COMUNE DI MOLTENO

Piano di Recupero n.2

Valutazione di compatibilità del progetto

Oggetto: VALUTAZIONE COMPATIBILITA' PROGETTO DI AMPLIAMENTO EDIFICIO ESISTENTE AREA COMMERCIALE IN COMUNE DI MOLTENO

Stralcio carta di fattibilità scala 1:2000

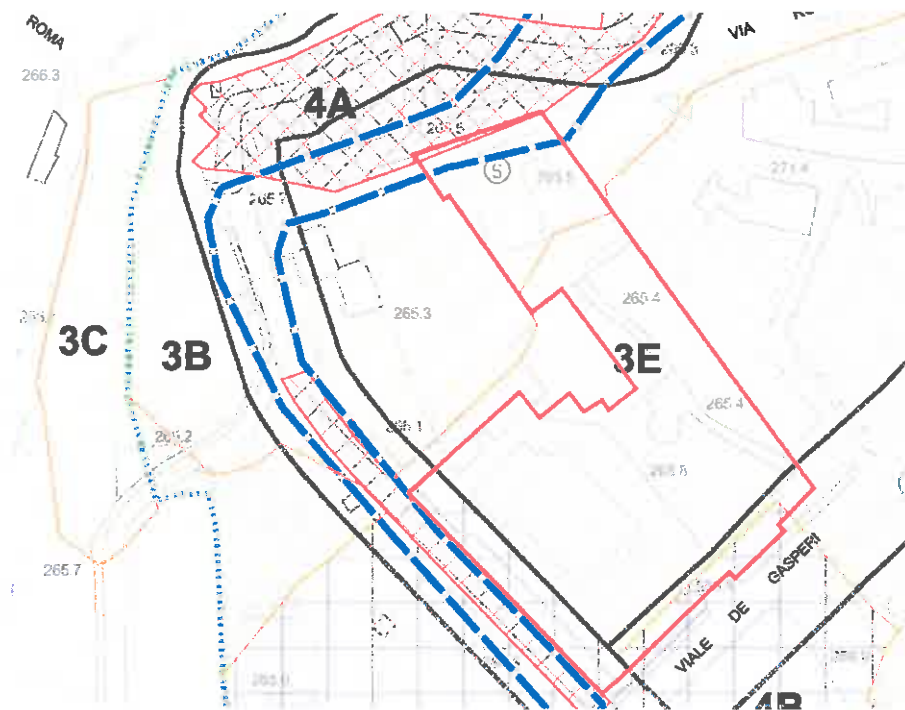
Per gli edifici esistenti dotati di vani interrati, saranno da prevedere eventuali opere di sollevamento delle acque e smaltimento delle stesse in caso di accumulo per riempimento, in ogni caso **non è consentita la realizzazione di nuovi vani interrati.**

L'area che ospita l'ex asilo Isabella è invece azzonata nella più restrittiva classe 3b, ossia fattibilità con consistenti **limitazioni**, in particolare questa sottoclasse *comprende aree incluse nella Zona I del PAI INTERNE al Centro Edificato con pericolosità idraulica elevata (H3), ossia allagabili per eventi centennali con tiranti idrici medi intorno ai 0,2 - 0,5 m e velocità medie di 0,5 - 1,0 m/s*

Per quanto riguarda l'intervento principale in classe di fattibilità geologica 3e, non si ritiene di dover approfondire ulteriormente gli aspetti legati alla pericolosità idraulica locale, oltre a quanto già esposto in sede di aggiornamento dello studio geologico a supporto del PGT; alla luce di ciò l'intervento è compatibile a meno della realizzazione del nuovo piano interrato (parcheggio supermercato), in contrasto con la normativa d'uso.

Realizzare un vano interrato in quest'area, comunque, comporta necessariamente l'accettazione dell'eventualità di un allagamento dello stesso durante gli eventi di piena eccezionale.

Per questo motivo si potrebbero valutare le seguenti opzioni:

1. formazione del vano interrato dotato di adeguati sistemi di sollevamento e scarico delle acque, senza utilizzarlo fino all'esecuzione/collaudo delle opere di mitigazione del rischio idraulico sui torrenti Bevera e Gandaloglio;
2. formazione del vano interrato dotato di adeguati sistemi di sollevamento e scarico delle acque, da interdire al traffico e all'utilizzo in caso di condizioni critiche del Bevera. In questo caso si potrebbe valutare la possibilità di installare un sistema pluviometrico d'allarme (definendo una soglia di pioggia critica), oppure un sistema idrometrico d'allarme (definendo un franco minimo del Torrente Bevera a monte e a valle di Via de Gasperi).

In ogni caso è da eseguirsi uno studio dedicato al dimensionamento del sistema di sollevamento e scarico acque e soprattutto di definizione delle soglie pluviometriche/idrometriche d'allarme.
